MOKSLO PASKIRTIES PASTATO INSTITUTO G. 10A, RAUDONDVARIO K., RAUDONDVARIO SEN., KAUNO R. BASEINO VIDAUS PATALPŲ RENMONTO DARBŲ PIRKIMAS

ATSAKYMAI Į TIEKĖJŲ KLAUSIMUS Nr. 1

ATSAKYMAI Į TIEKĖJŲ KLAUSIMUS Nr. 2

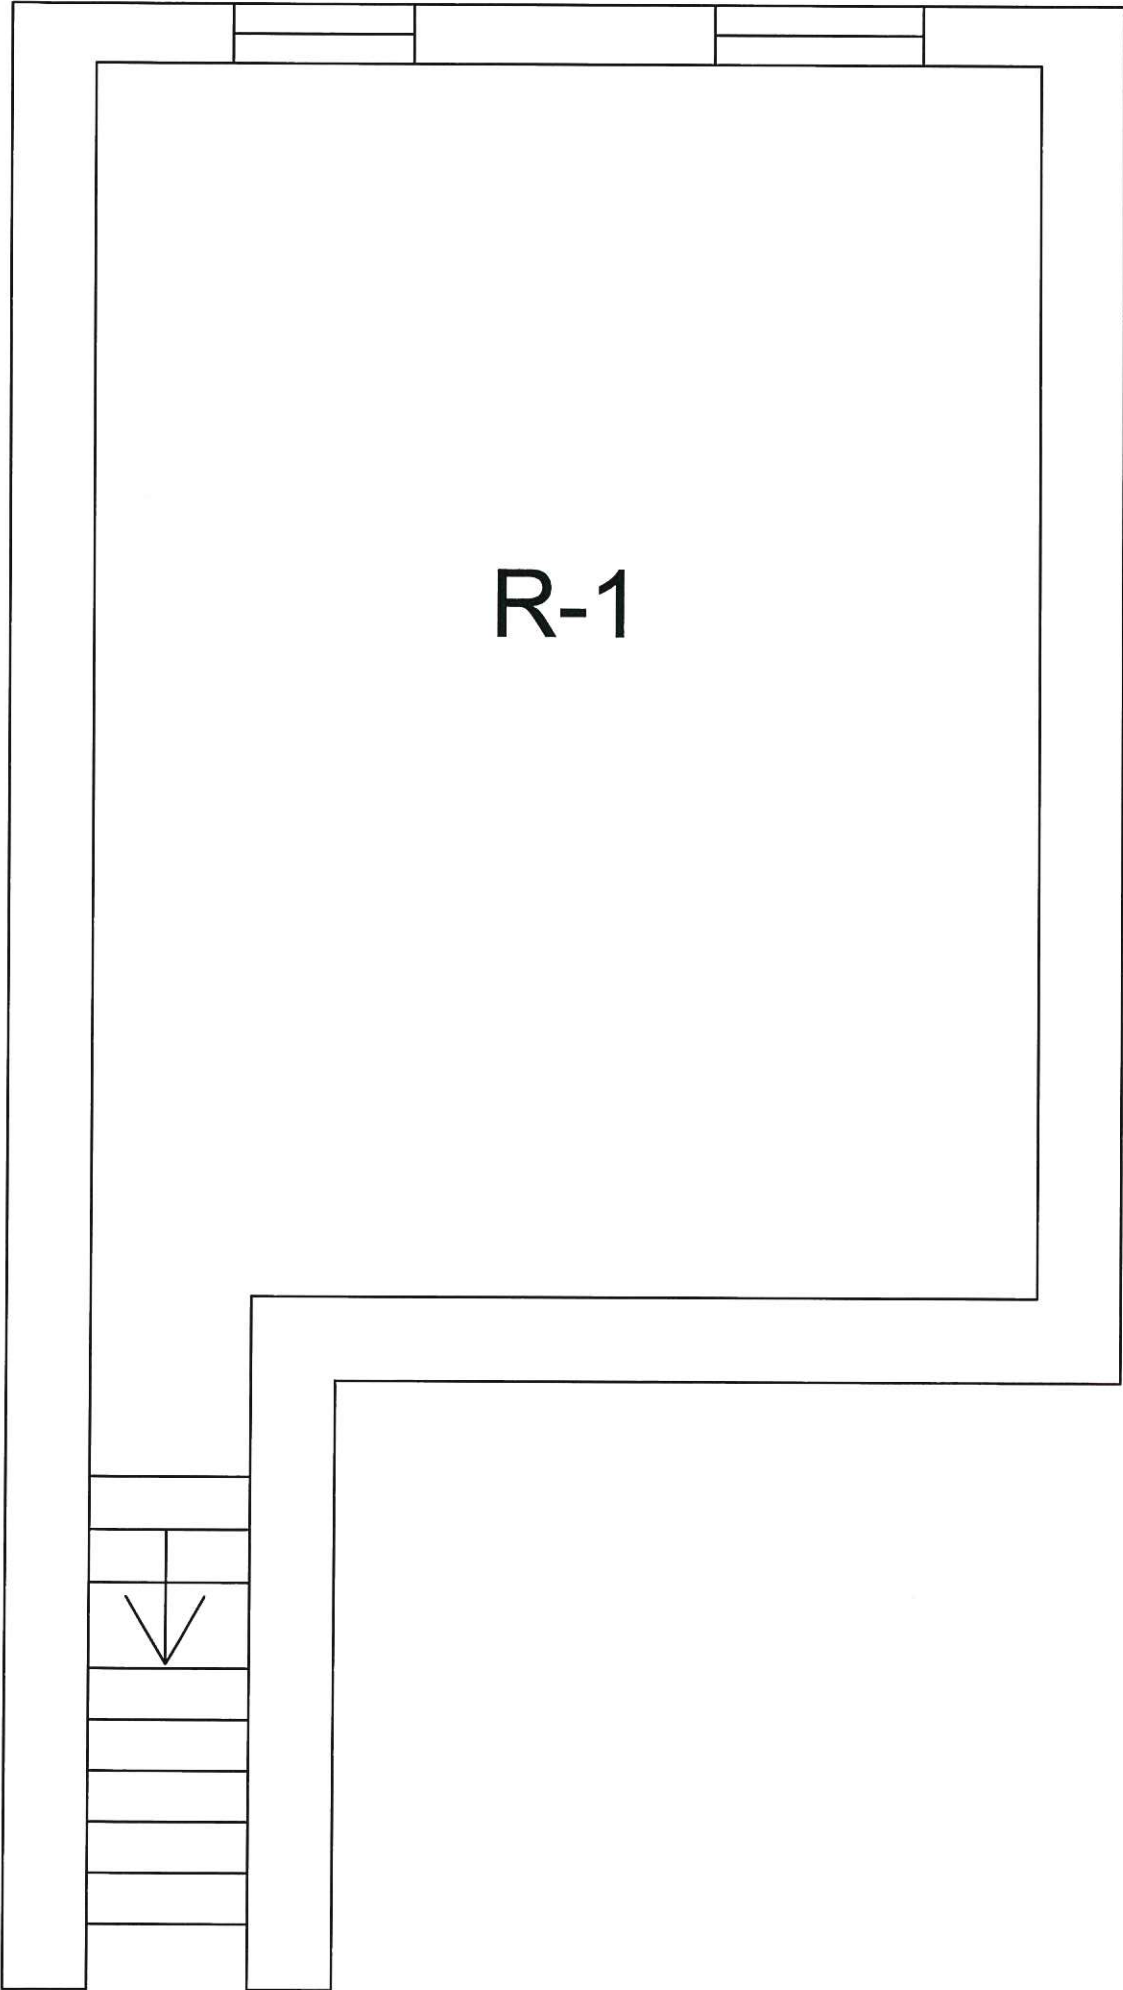
Kokios spalvos PVC durys? Koks jų užpildas? PVC durys dviverės ar vienverės?

Durys baltos su stiklo ir poliretano užpildu. Durys pagal angos išmatavimus ir gamintojo reikalavimus.

Iš tamburo į baseino patalpą, duryse numatyti rankeną pritaikyta ŽN (horizontali, nulenkiama

I aukštas

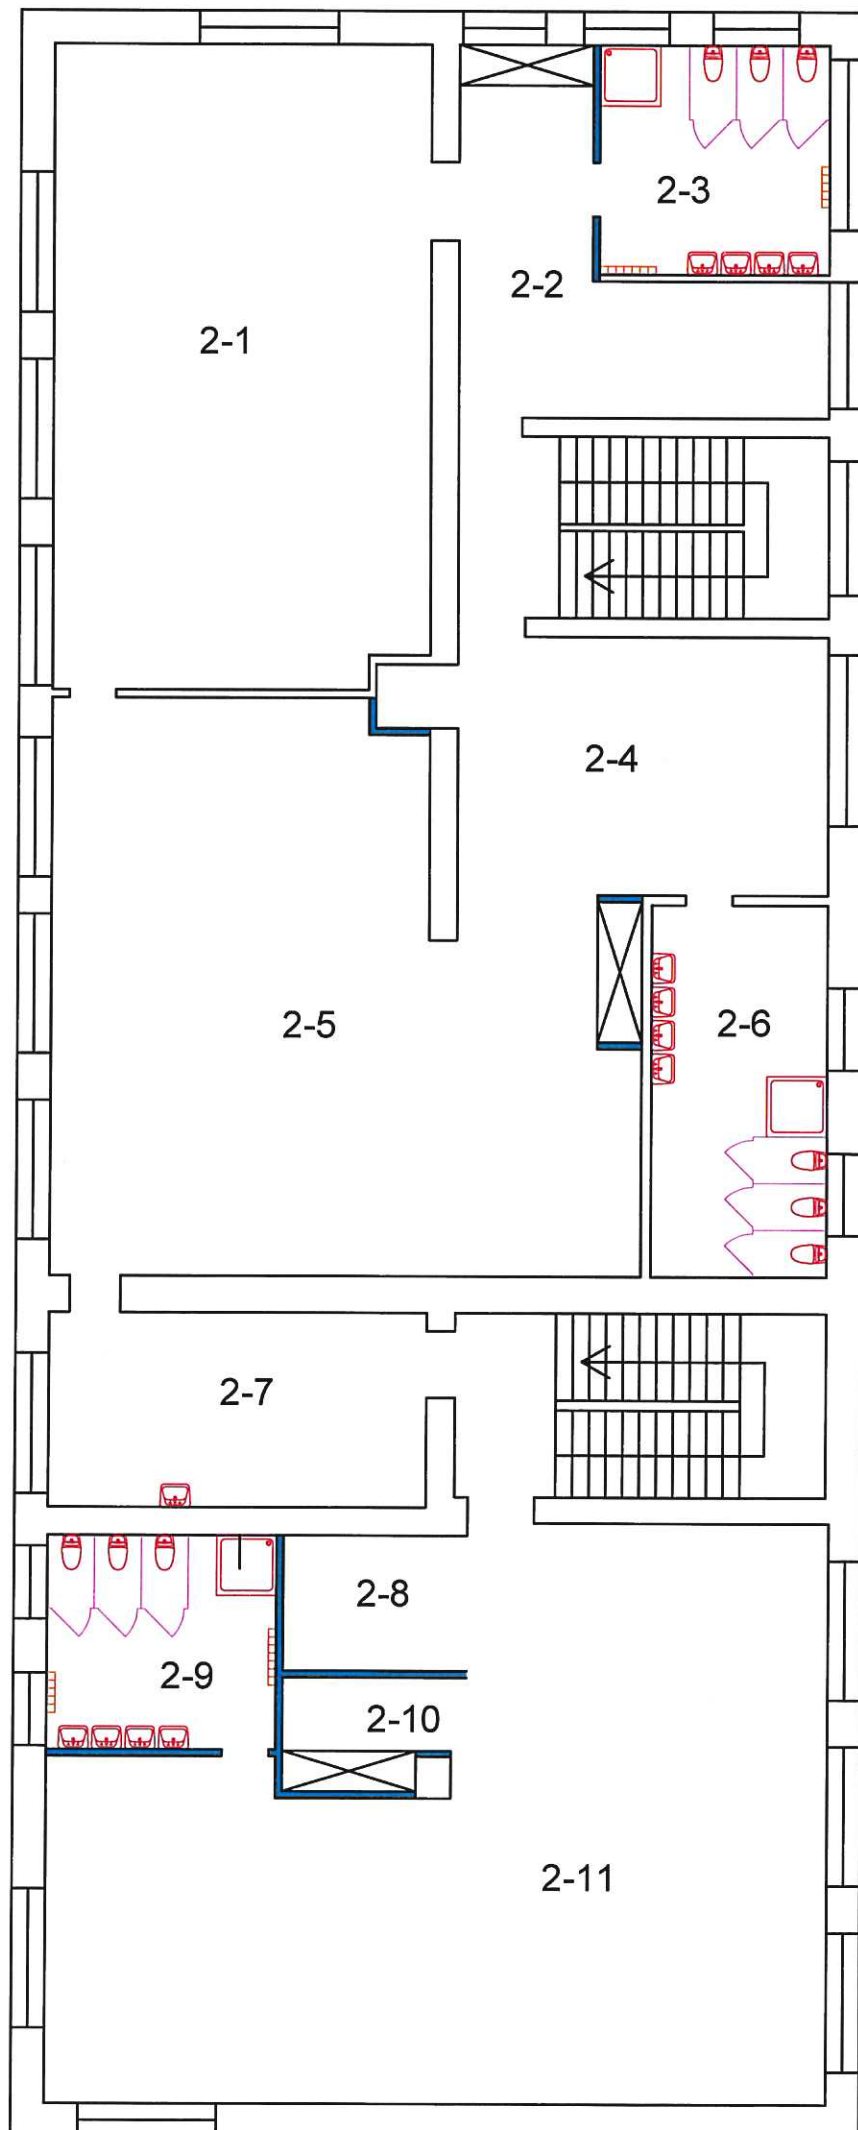
Nematome įkeltos techninės dokumentacijos, tai yra projekto, patalpų plano.

Techninio projekto nėra, patalpų planas pridedamas.
